高浜発電所の使用済燃料乾式貯蔵施設の設置 に係る発電用原子炉設置変更許可申請書 に対する審査結果

令和 7 年 6 月

申請の概要及び主な審査内容

地盤の変位・変形等による
転倒・衝突

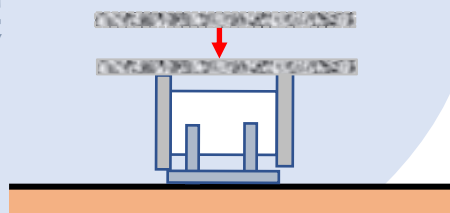
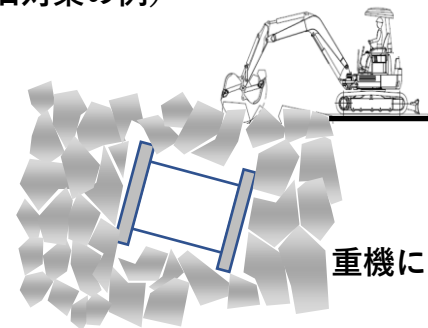
基礎等に固定せず、かつ、貯蔵用緩衝体を装着して設置し、地盤の変位・変形等により乾式貯蔵容器の転倒・衝突等が生じた場合でも、乾式貯蔵容器の安全機能が損なわれないよう設計する。

- 転倒・衝突と同時に告示地震力※¹が作用した場合でも、貯蔵用緩衝体が脱落せず、かつ、乾式貯蔵容器に生ずる応力等が型式証明特定兼用キャスクの設計条件を超えないよう貯蔵用緩衝体を設計する。
- 地盤の変位・変形等の不確かさを踏まえ、次の2つの事象が重畳して発生した場合でも、周辺公衆の受ける実効線量が線量限度(年間で1mSv)を超えないよう瓦礫の除去や放水等の応急復旧対策を用意する。

- ① 乾式貯蔵容器が損傷し、かつ、使用済燃料も損傷して、外部に放射線及び放射性物質が漏えいする事象
- ② 格納設備の全ての給排気口が完全に閉塞し、乾式貯蔵容器の除熱が阻害される事象

審査方針※²に基づき、地盤の変位・変形等により乾式貯蔵容器の転倒・衝突等が生じた場合でも乾式貯蔵容器の安全機能が損なわれないよう設計する方針であることを確認した。

図 竜巻による波及的影響

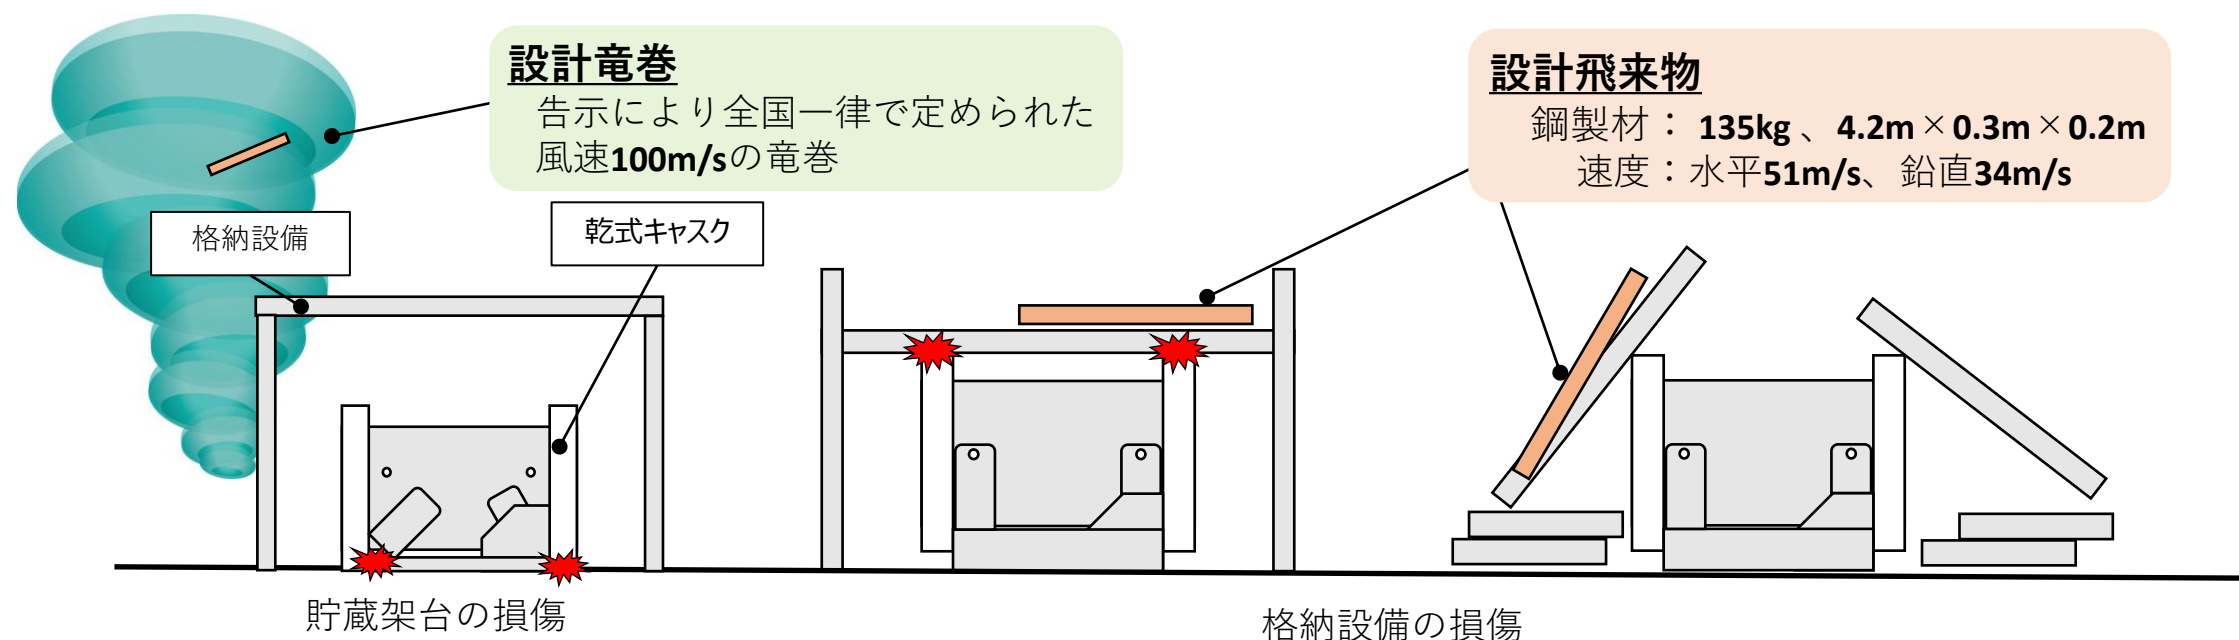
- 竜巻防護施設として乾式貯蔵容器を、波及的影響を及ぼし得る施設として格納設備及び貯蔵架台を選定する。
- 格納設備及び貯蔵架台が倒壊し、落下又は倒壊したコンクリートパネルが設計飛来物とともに衝突した場合でも、乾式貯蔵容器の安全機能を損なうことがないよう貯蔵用緩衝体を設計する。
- 設計飛来物の条件が型式証明特定兼用キャスクの設計条件を超えないように、乾式貯蔵容器以外の施設等に対して固縛等の必要な飛来物発生防止対策を講ずる。
- 格納設備のコンクリートパネルは、設計飛来物の衝突による貫通及び裏面剥離を防止し、飛来物とならない設計とする。

乾式貯蔵容器の設計方針が兼用キャスク告示及び竜巻ガイドを踏まえたものであること、告示竜巻による乾式貯蔵容器の損傷を防止するための貯蔵用緩衝体を装着すること、乾式貯蔵容器以外の施設等に対して固縛等の必要な飛来物発生防止対策を講ずること等を確認した。
